改善箇所説明図

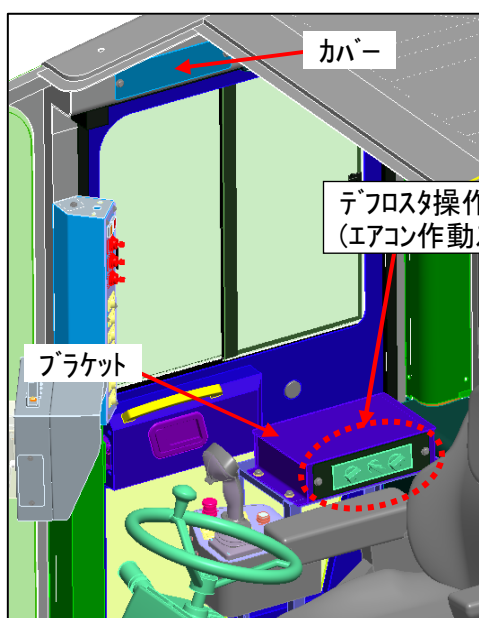
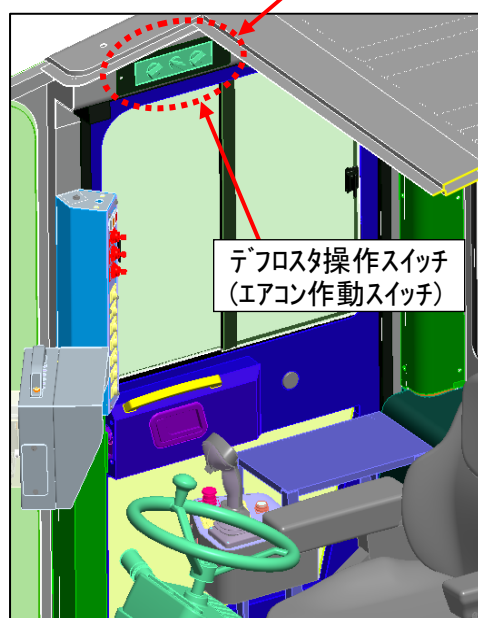
基準不適合発生箇所

不具合発生箇所

デフロスタの操作スイッチ(エアコン作動スイッチ)の取り付け位置が不適切なため、道路運送車両の保安基準に適合していない。

改善の内容

全車両、デフロスタ操作スイッチ(エアコン作動スイッチ)の取り付け位置を変更する。

識別：運転席左ドア開口部のストライカー付近に、ステッカー(No. 3053)を貼付ける。
